**Forum mondial de l'harmonisation
des Règlements concernant les véhicules****186^e session**

Accord de 1958 :**Examen de projets d'amendements à des Règlements ONU
existants, soumis par le GRBP****Proposition de complément 6 au Règlement ONU n° 108
(Pneumatiques rechapés pour les voitures particulières
et leurs remorques)****Communication du Groupe de travail du bruit et des pneumatiques***

Annexe 3,

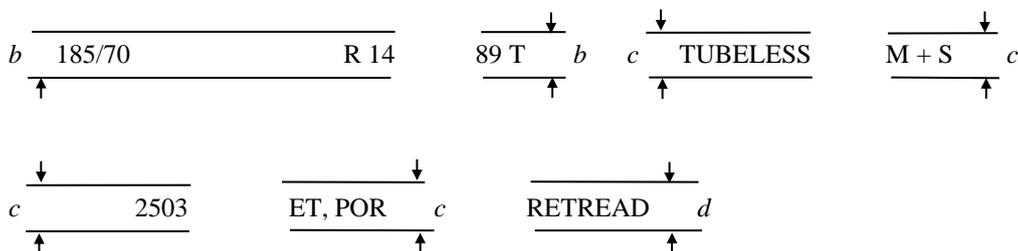
Paragraphe 1, lire :

- « 1. Exemple des inscriptions que devraient porter les pneumatiques rechapés mis sur le marché postérieurement à l'entrée en vigueur du présent Règlement

b = 6 mm (min.)
 c = 4 mm (min.)
 d = 3 mm (min.)
 et, à compter de 1998, 4 mm (min.)

Ces inscriptions définissent un pneumatique rechapé :

Ayant une grosseur nominale de 185 ;

Ayant un rapport nominal d'aspect de 70 ;

Présentant une structure radiale (R) ;

Ayant un diamètre nominal de jante dont le code est 14 ;

Ayant une description de service "89T" indiquant une capacité de charge de 580 kg, correspondant à l'indice de charge "89", et une capacité de vitesse maximale de 190 km/h, correspondant à la catégorie de vitesse "T" ;

Destiné à être utilisé sans chambre à air ("TUBELESS") ;

Du type pneumatique neige ("M+S") ;

Rechapé pendant les 25^e, 26^e, 27^e ou 28^e semaines de l'année 2003 ;

de type tout-terrain professionnelle (POR) ou bande de roulement spéciale (ET). ».
